MEMORANDO-DEEIA-0007-0601-2025

DIRECCIÓN REGIONAL DE COCLÉ
SECCIÓN DE EVALUACIÓN DE ESTUDIOS DE IMPACTO AMBIENTAL
INFORME TÉCNICO DE INSPECCIÓN DE ESTUDIO DE IMPACTO
AMBIENTAL (EsIA)
DRCC-IIO-010-2025

Proyecto:	“CULTIVO DE MAIZ Y SISTEMA DE RIEGO RIO CHICO”	
Promotor:	TECNOLAC GROUP, S.A.	
Categoría:	II	
Consultores ambientales:	YISEL MENDIETA ISABEL MURILLO INGRIS CHAVARRIA	IRC-079-2020 IRC-008-12 IRC-097-2009
Localización del proyecto:	PROVINCIA DE COCLÉ, DISTRITO DE NATÁ, CORREGIMIENTO DE VILLARREAL	
Fecha de inspección:	16 de enero de 2025	
Fecha de informe:	20 de enero de 2025	
Participantes:	<ul style="list-style-type: none">• Ing. Luis Beitia– Equipo promotor• Licda. Yisel Mendieta – Consultora ambiental• Darwin Samaniego – Gerente de campo• Jorge Ortíz – Asistente de campo• Osyuldo Márquez - Sección de Forestal- MiAMBIENTE Coclé• Yara Flores - Sección Operativa de Seguridad Hídrica – MiAMBIENTE Coclé• Felipe Gallardo – Cambio Climático - MiAMBIENTE Coclé• Kiriam González – Sección de Evaluación de Impacto Ambiental- MiAMBIENTE Coclé

SOSH-029-2025.

Globo A: Fig. 23. Área con vegetación tipo gramíneas y bosque de galería de la Quebrada El Jobo.
Fig. 24. Reunión explicativa en el globo A. **Fig. 25 y 26.** Alcantarilla utilizada para el paso vehicular sobre la Quebrada El Jobo.

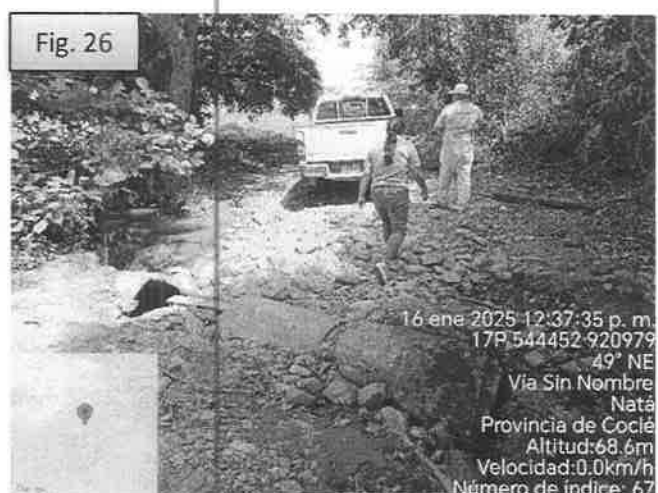
Observación 9: Durante el recorrido de inspección solo se logró visualizar secciones del Río Chico y la Quebrada El Jobo. En el caso de la Quebrada El Jobo existe una alcantarilla que se ha deteriorado, la misma facilita el acceso hacia el globo A del proyecto. Por lo que el promotor deberá indicar si contempla nuevas obras en cauce para las facilidades de acceso de equipos y maquinarias para el cultivo de maíz.
